Modulo per la presentazione delle osservazioni per i piani/programmi/progetti sottoposti a procedimenti di valutazione ambientale di competenza statale

(ID_VIP/ID_MATTM): 5552 Progetto di un impianto eolico denominato "Tre mani" composto da 6 aerogeneratori da 5,6 MW ciascuno per una potenza complessiva pari a 33,6 MW da realizzarsi nel comune di Venosa (PZ) e Montemilone (PZ) in loc. Boreano.

TESTO DELL' OSSERVAZIONE:

Parte dei manufatti non indagati entro il raggio di 1 km dagli aerogeneratori

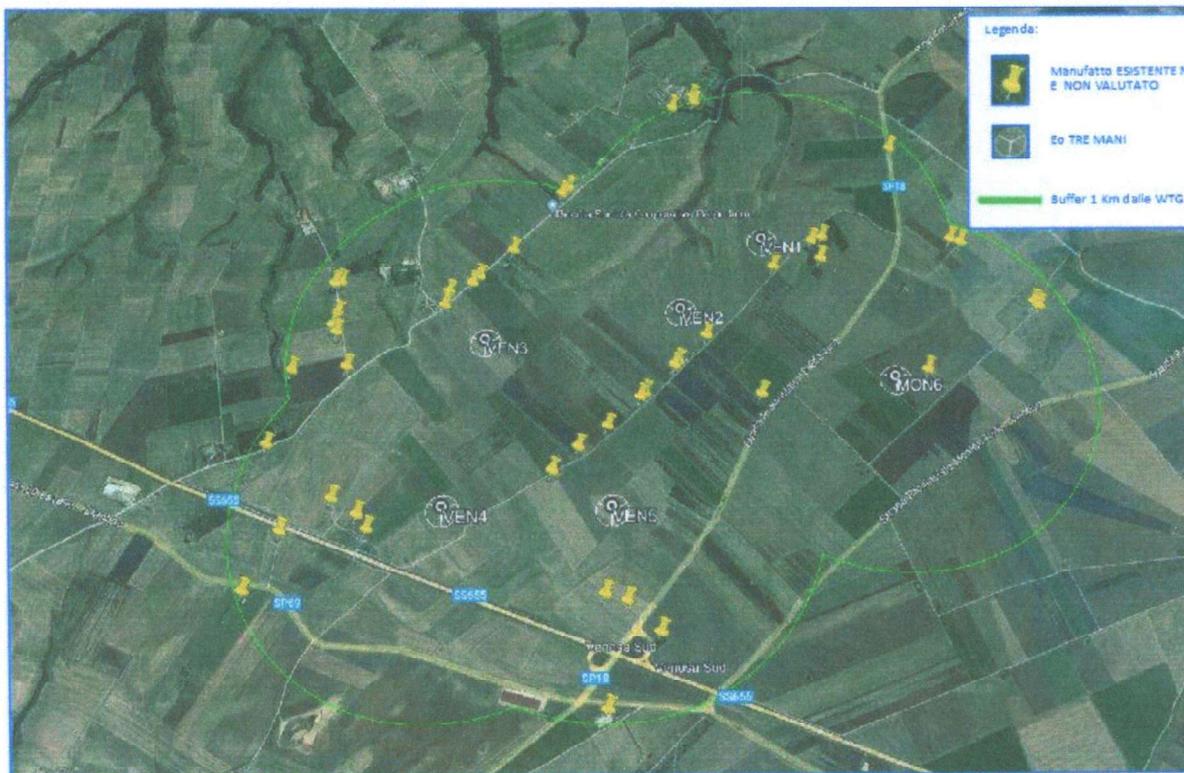
Parte dei manufatti non indagati entro il raggio di 1 km dagli aerogeneratori.

Relativamente alla relazione integrativa denominata "VALUTAZIONE PREVISIONALE DI IMPATTO ACUSTICO", si rileva che: vi sono, come illustrati in tabella numerosi manufatti non censiti e non indagati per tipologia catastale seppure in prossimità degli aerogeneratori a progetto, ciò non permette l'identificazione certa dei recettori, eludendo quindi la richiesta CTVA (punto 9) ove specifica "Le valutazioni previsionali dovranno (...) essere eseguite in corrispondenza di tutti i recettori presenti".

La mancata certificazione e rappresentazione della destinazione d'uso catastale di quei manufatti e l'indicazione dei relativi valori acustici limite registrati, non permette di stimare la permanenza possibile nel manufatto e gli impatti relativi.

MINI EOLICI ESISTENTI entro il raggio di 10 km dagli aerogeneratori

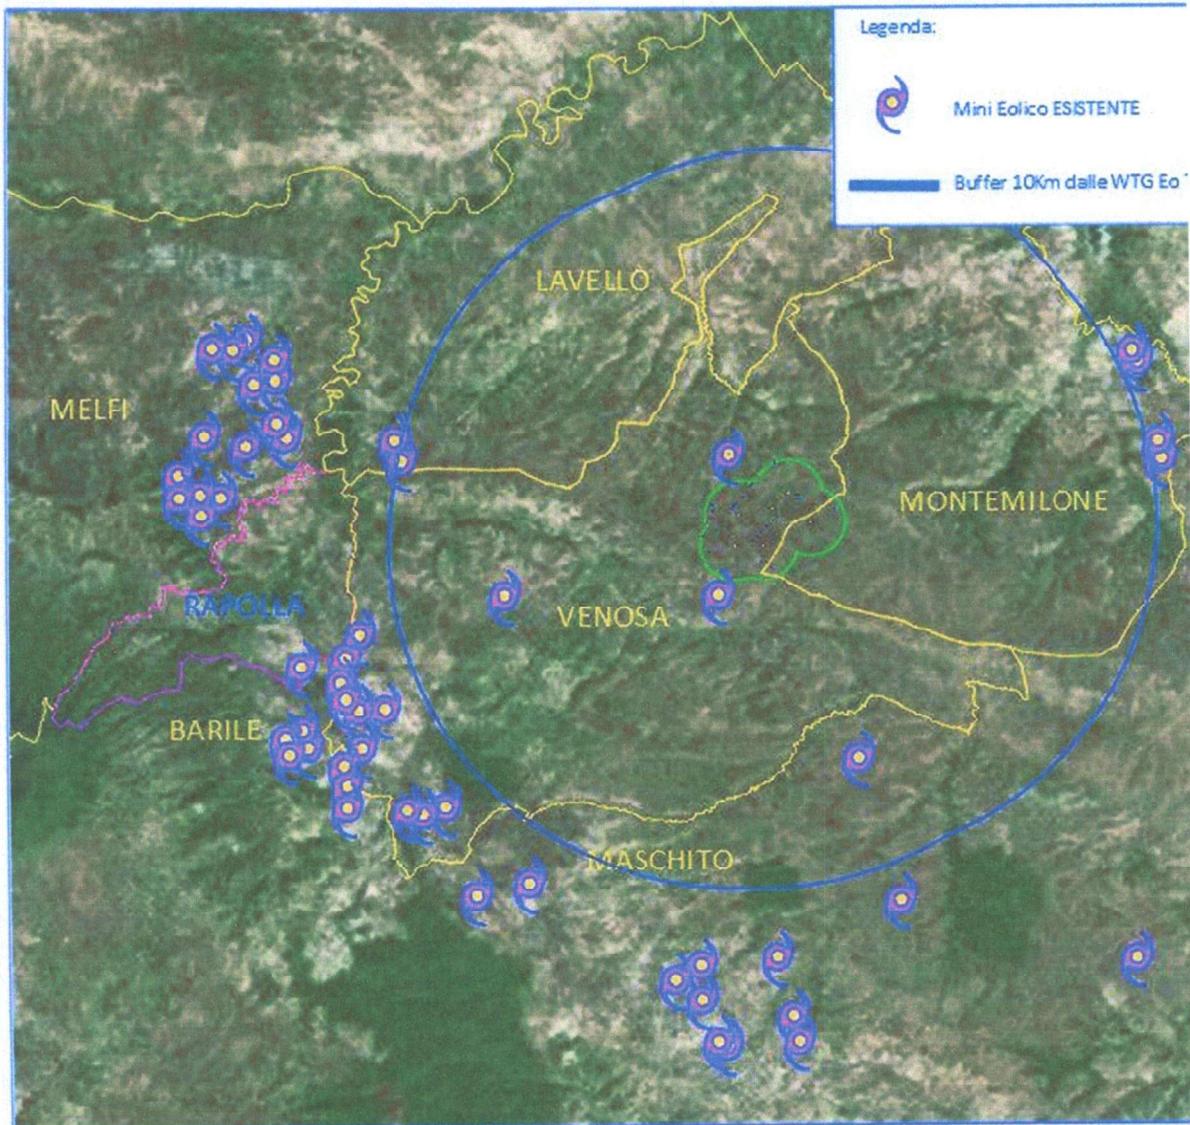
Dall'analisi della documentazione integrativa prodotta relativamente alle **“Valutazioni sull’impatto paesaggistico cumulativo”** all’ interno dell’ **area vasta di analisi** così come previsto dal **D.M. 2010** si rileva che: non sono illustrati come riportata in tabella **numerosi “impianti mini eolici esistenti”**.
